**ENQUETE PUBLIQUE PREALABLE
A LA DECLARATION D'UTILITE PUBLIQUE
DU PROJET DE COMPLEMENT DU DEMI-ECHANGEUR DE
LA VARIZELLE SUR LA RN 88 A SAINT-CHAMOND (LOIRE)
MISE EN COMPATIBILITE DU PLU DE SAINT-CHAMOND
CLASSEMENT DES VOIRIES DANS LA CATEGORIE DES
ROUTES EXPRESS**

RAPPORT DU COMMISSAIRE ENQUETEUR

Enquête du 15 janvier au 15 février 2021 inclus

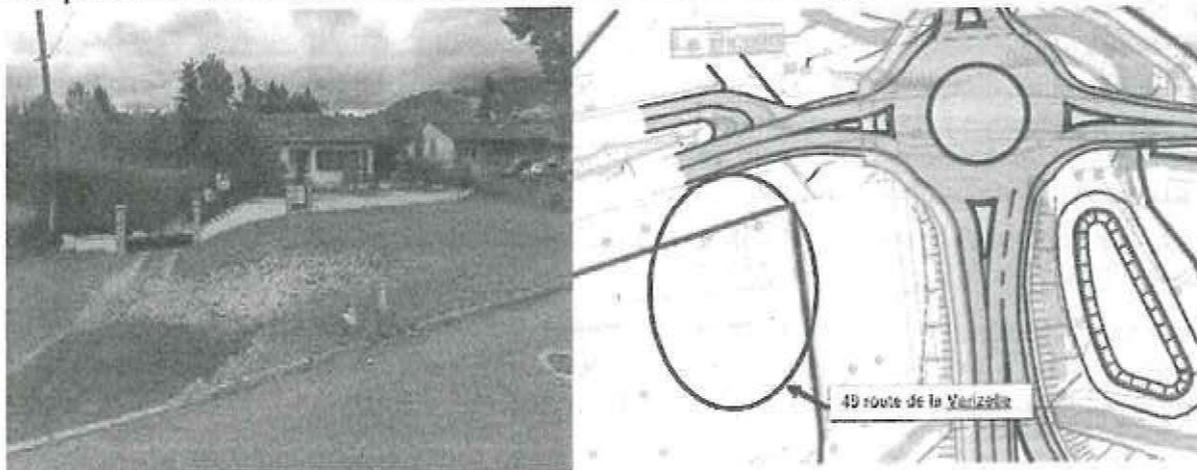
Plusieurs riverains s'interrogent sur le maintien et la sécurisation des accès automobiles de leurs propriétés situées route de la Varizelle et route de Saint-Jean-Bonnefond, notamment à proximité du giratoire à créer.

Le maître d'ouvrage a répondu aux interrogations des riverains

M. QUINTIN Michel et famille JOLIVET – 2 et 4 rue du Pont Nantin

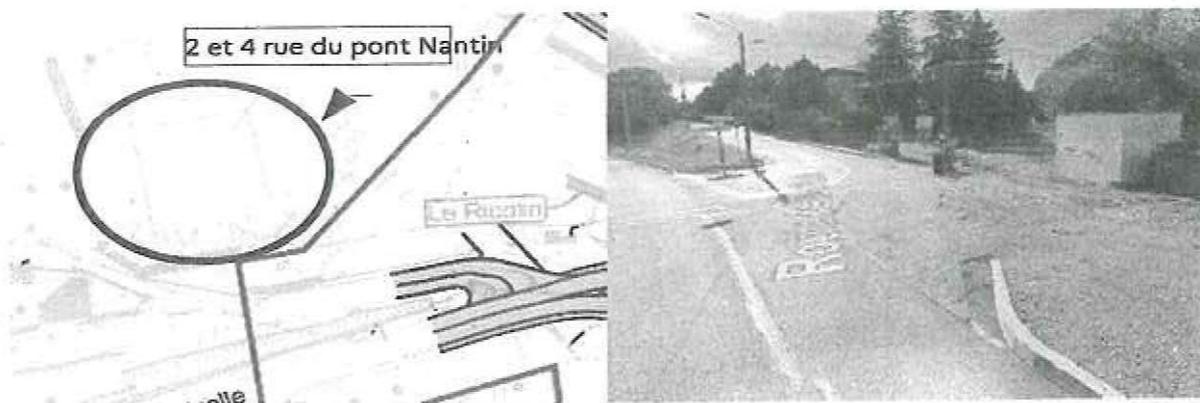
Ces deux riverains ont fourni un dossier concernant les contraintes d'accès à leurs différentes parcelles indiquant notamment un accès poids-lourds permettant à des véhicules type semi-remorque de desservir leurs propriétés. Ils souhaitent que la géométrie

du projet définitif soit proche de celle présentée dans le dossier d'enquête et demandent à être informés du projet final

Le projet ne modifie pas les accès à ces parcelles avec un rétablissement à l'identique.

Les contraintes à analyser plus finement sont les girations notamment pour les semi-remorques évoqués. Ces points spécifiques seront étudiés dans la phase de conception détaillée et échangés avec les riverains.

L'accès à ces parcelles devrait être comparable à la situation actuelle avec des vitesses diminuées et une sécurité améliorée compte-tenu de la création du giratoire.

Mme BORY-RIVIERE et Mme PLOTTON-BORY – 5 route de saint-Jean-Bonnefond

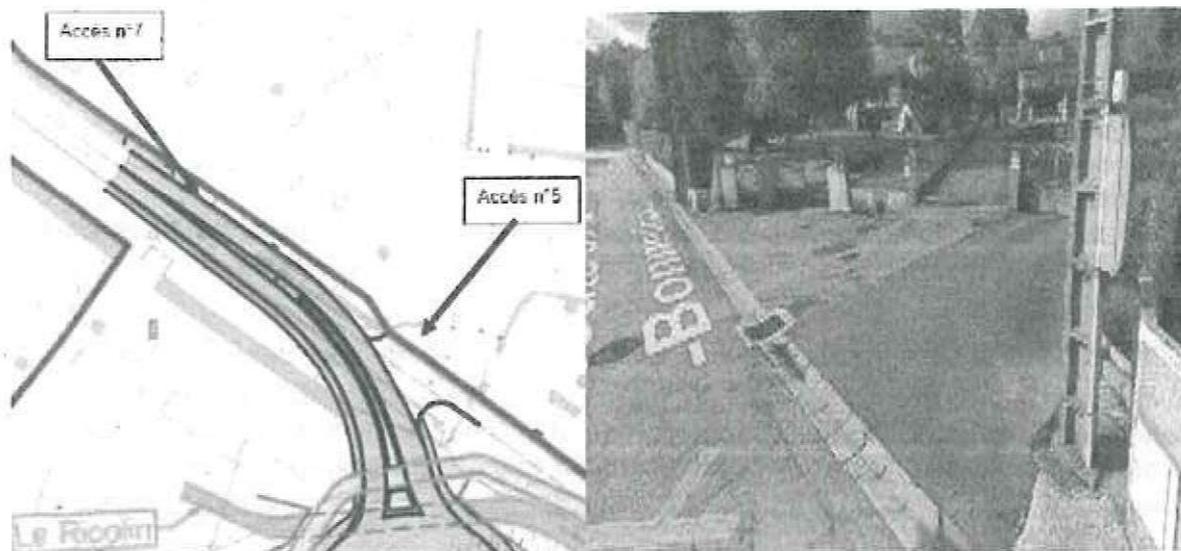
Mme BORY-RIVIERE et Mme PLOTTON-BORY demandent des précisions sur les capacités d'entrées-sorties de leur parcelle pour s'insérer dans le schéma de voirie du giratoire, et s'inquiètent des obstacles éventuels tels que les terre-pleins centraux.

Elles demandent par ailleurs de confirmer que la parcelle AN180 n'est pas impactée par le projet.

L'accès au n°5 sera étudié plus finement dans la phase d'étude ultérieure. Le principe sera le suivant :

- La plateforme mutualisant plusieurs entrées sera bien reprise avec une largeur au moins aussi grande pour bien faciliter les girations et les accès ;
- Celle-ci sera plus sécuritaire que précédemment, car son implantation dans la courbe augmentera les visibilitées masquées actuellement à cause des murs de clôture ;
- Le terre-plein central de la branche du giratoire sera effectivement interrompu pour assurer le mouvement des propriétés riveraines vers le carrefour giratoire ;
- L'aménagement global aux abords du giratoire aura pour objectif de faire ralentir les usagers et améliorer la situation existante.

La parcelle AN 180 ne devrait pas être impactée, le projet n'impactant pas les murs de clôture situés le long de la route de Saint-Jean-Bonnefonds. Les études de conception détaillée seront menées avec un objectif d'optimisation des emprises du projet au droit de cette parcelle pour ne pas l'impacter. L'enquête parcellaire à venir permettra de fixer les limites définitives de l'aménagement.
